Zestaw nr 14 Odpowiedzi do pytań złożonych po terminie

Książnica Kopernikańska w Toruniu

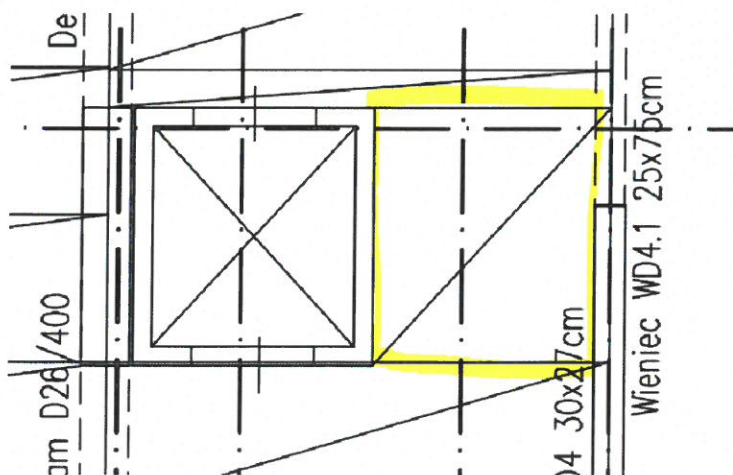
Proszę o informację jakiej grubości płyty należy uwzględnić w stropie nad piwnicą w osiach bE-bl/b9-b10

Grubość płyty wynosi 26,5cm.

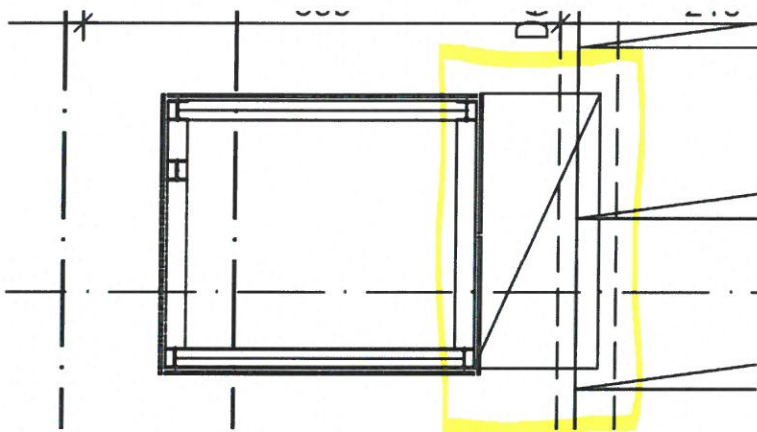
Dotyczy rysunku K-03 – proszę o wskazanie jak należy wykonać fragment stropu przy szybie windowym stalowym – na czym mają opierać się płyty lub strop monolityczny?

Zgodnie z rysunkiem K-1.8 rev.2.

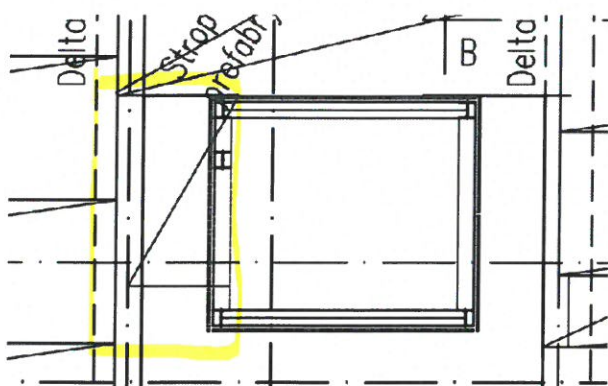
Dotyczy rysunku K-04 – proszę o wskazanie jak należy wykonać fragment stropu przy szybie windowym – na czym mają opierać się płyty lub strop monolityczny?

Zgodnie z rysunkiem K-1.8 rev.2.

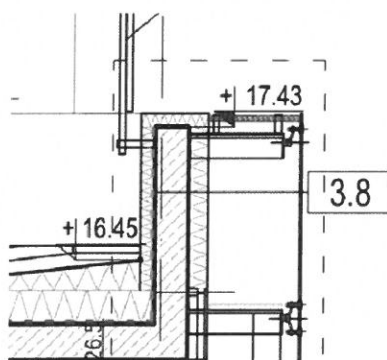
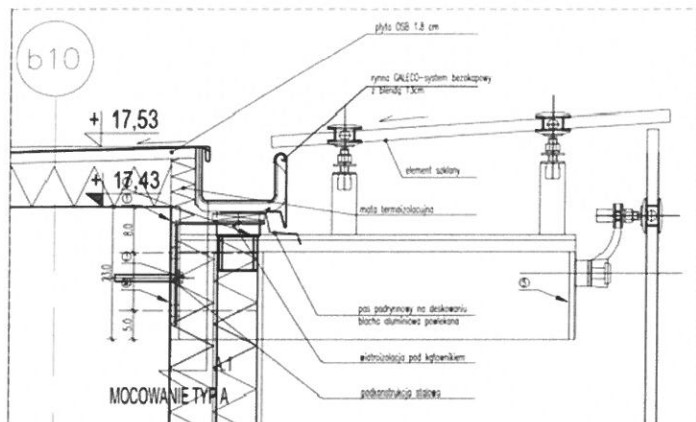
Proszę o doprecyzowanie, szkło w fasadzie przewidziane jest z powłoką przeciwsłoneczną i odzależnioną – czy takie szkło ma być wykonane, ponieważ połączenie powłoki przeciwsłonecznej i odzależnienia będzie łączyć się z wysokimi kosztami.

Należy wycenić zgodnie z opisem.
